**RESOLUCION No. 1967**

**ARMENIA QUINDIO, 27 DE JULIO DE 2023**

**"POR MEDIO DEL CUAL SE OTORGA UN PERMISO DE VERTIMIENTO DE AGUAS RESIDUALES DOMÉSTICAS PARA UNA VIVIENDA EN CONSTRUCCION Y SE NIEGA PARA LA SEGUNDA VIVIENDA EN CONSTRUCCION PARA LO CUAL LA CONTRIBUCIÓN DE AGUAS RESIDUALES DEBE SER GENERADA HASTA POR 6 CONTRIBUYENTES PERMANENTES EN EL PREDIO LOTE "LAGORAI" LOTE 2) LOTE MANTO VERDE VEREDA LAS BRISAS, MUNICIPIO DE QUIMBAYA Y SE ADOPTAN OTRAS DISPOSICIONES"**

**"CONCEPTO TÉCNICO PARA TRÁMITE DE PERMISOS DE VERTIMIENTOS - CTPV-095 - 2023**

Imagen 1. Sistema de Tratamiento de Aguas Residuales Domésticas

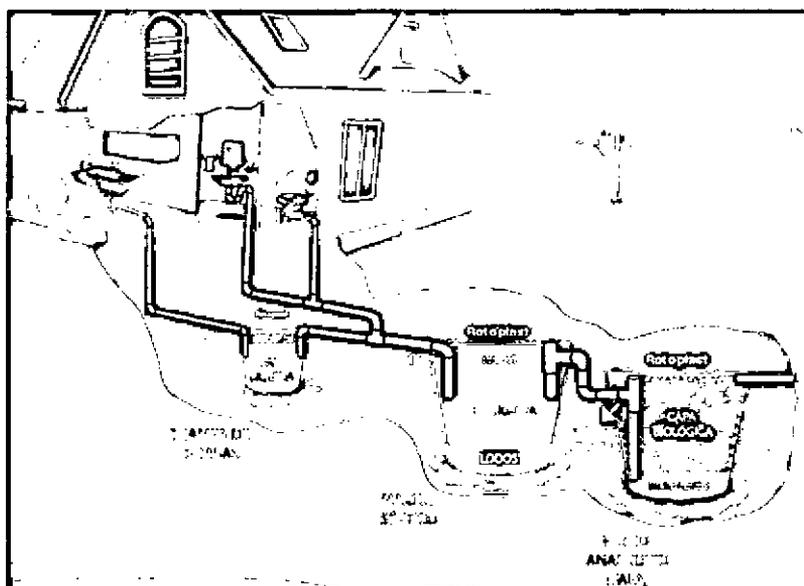
Según planos en el predio se proponen 2 viviendas, y según memorias técnicas, las aguas residuales domésticas (ARD), generadas en el predio se conducen a un Sistema de Tratamiento de Aguas Residuales Domésticas (STARD) de tipo convencional, instalado en prefabricado, compuesto por trampa de grasas, tanque séptico y filtro anaeróbico y sistema de disposición final pozo de absorción. Según las unidades instaladas la capacidad para el tratamiento de las aguas residuales puede ser generada hasta por 6 contribuyentes permanentes en cada vivienda para un total de 12 personas.

Trampa de grasas: se propone 2 trampas de grasas en mampostería con dimensiones de ancho 0.4m, largo 1.2m y profundidad 0.85m con volumen de 400 litros.

Según las memorias técnicas de diseño el STARD cuenta con tanque séptico y filtro anaerobio prefabricado con las siguientes dimensiones:

Tanque séptico y Filtro Anaerobio de Flujo Ascendente FAFA: en memoria de cálculo y en planos se muestra 1 tanque séptico de 2000 litros y FAFA de 2000 litros, instalados en prefabricado.

Disposición final del efluente: Como disposición final de las aguas residuales domésticas tratadas se opta por la infiltración al suelo mediante un pozo de absorción. La tasa de percolación obtenida a partir del ensayo realizado en el predio es de 14min/pulg, con área de infiltración requerida de 60 m<sup>2</sup>, a partir de esta información se dimensiona un pozo de absorción de dimensiones de diámetro 3m y profundidad de 4.8m.

Imagen 2. Localización del predio.

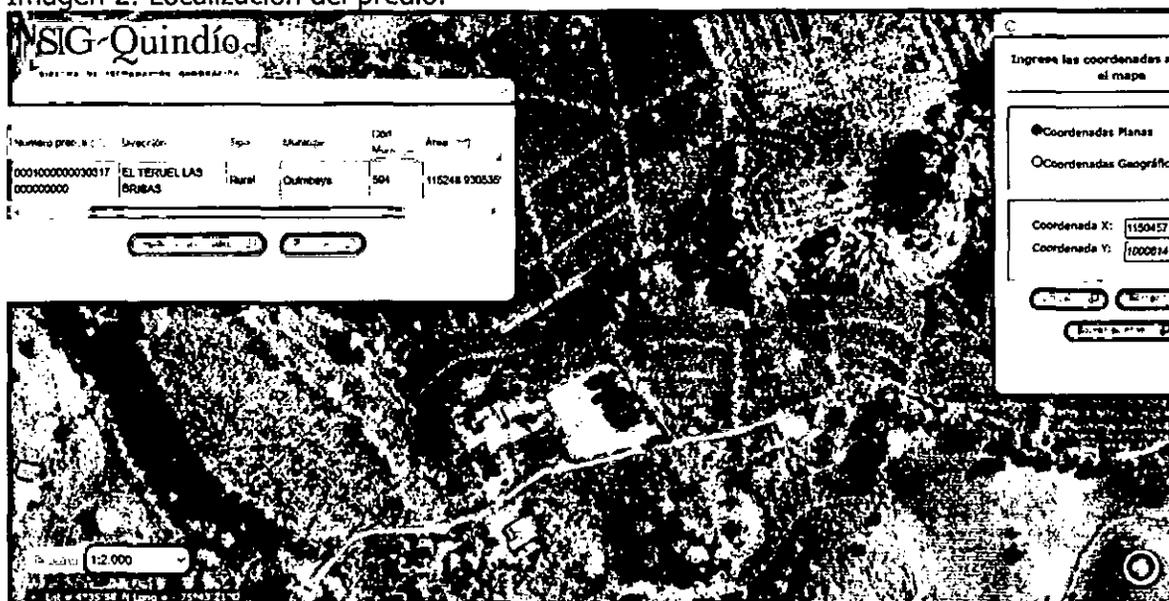
Se realiza la búsqueda del predio objeto de estudio, en el sistema de información geográfica SIG Quindío, con la Ficha Catastral proporcionada, **encontrando un predio denominado El Teruel Las Brisas** con un área aproximada de 115.248 m<sup>2</sup>. además, se observa que por el límite norte del predio, **pasa Quebrada Las Palmas. Por lo que se debe tener en cuenta lo estipulado en el artículo 2.2.1.1.18.2. del Decreto 1076 de 2015**, en el cual se establece una franja de protección para fuentes hídricas sean permanentes o no, de 30 metros, esto a cada lado y paralelo a las líneas de mareas máximas establecidas en los últimos 50 años, sin embargo, la coordenada de descarga del vertimiento Lat: 4° 36' 1.71" N Long: -75° 36' 53" W, **se ubica fuera de área forestal protectora** de 30m al lado y lado de la Quebrada.

Imagen 3. Capacidad de uso de suelo en la ubicación del predio.

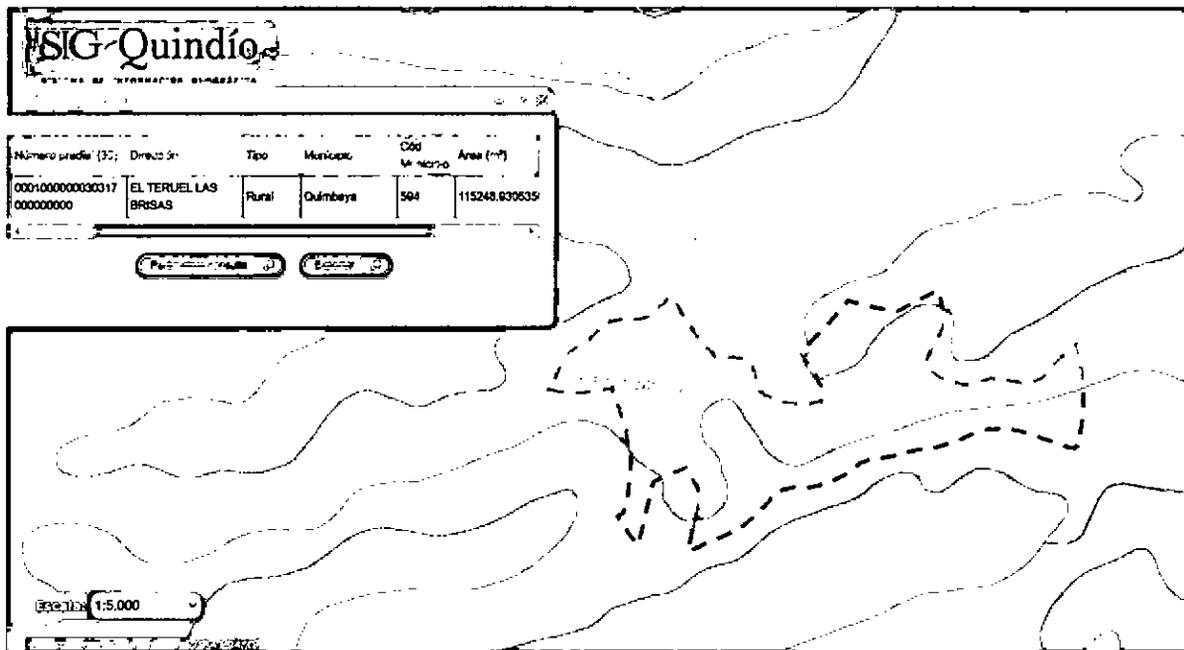
Según lo observado se evidencia que el predio se ubica sobre suelo con clase Agrologico clase 6 y 2.

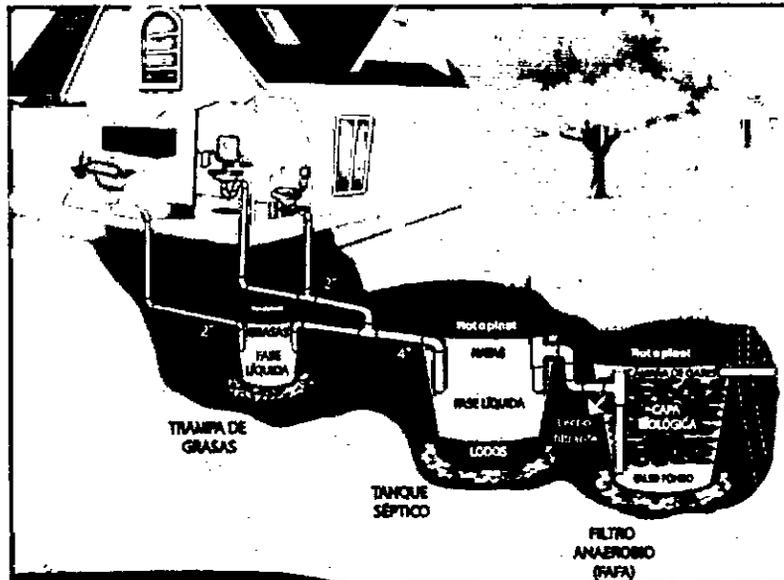
**Según planos en el predio se proponen 2 viviendas, y según** memorias técnicas, las aguas residuales domésticas (ARD), generadas en el predio se conducen a un Sistema de Tratamiento de Aguas Residuales Domésticas (STARD) de tipo convencional, instalado en prefabricado, compuesto por trampa de grasas, tanque séptico y filtro anaeróbico y sistema de disposición final pozo de absorción. Según las unidades instaladas la capacidad para el tratamiento de las aguas residuales puede ser generada hasta por 6 contribuyentes permanentes en cada vivienda para un total de 12 personas.

Trampa de grasas: se propone 2 trampas de grasas en mampostería con dimensiones de ancho 0.4m, largo 1.2m y profundidad 0.85m con volumen de 400 litros.

Tanque séptico y Filtro Anaerobio de Flujo Ascendente FAFA: en memoria de cálculo y en planos se muestra 1 tanque séptico de 2000 litros y FAFA de 2000 litros, instalados en prefabricado.

Disposición final del efluente: Como disposición final de las aguas residuales domésticas tratadas se opta por la infiltración al suelo mediante un pozo de absorción. La tasa de percolación obtenida a partir del ensayo realizado en el predio es de 14min/pulg, con área de infiltración requerida de 60 m<sup>2</sup>, a partir de esta información se dimensiona un pozo de absorción de dimensiones de diámetro 3m y profundidad de 4.8m."

**ARTÍCULO SEGUNDO: ACOGER** el sistema de tratamiento de aguas residuales domésticas que fue presentado en las memorias de la solicitud el cual se encuentra construido en el predio denominado **1) LOTE "LAGORAI" LOTE 2) LOTE MANTO VERDE**, ubicado en la Vereda **LAS BRISAS**, del Municipio de **QUIMBAYA (Q)**, los cuales son efectivos para tratar las aguas residuales para lo cual la contribución de aguas residuales debe ser generada hasta por 6 contribuyentes permanentes.
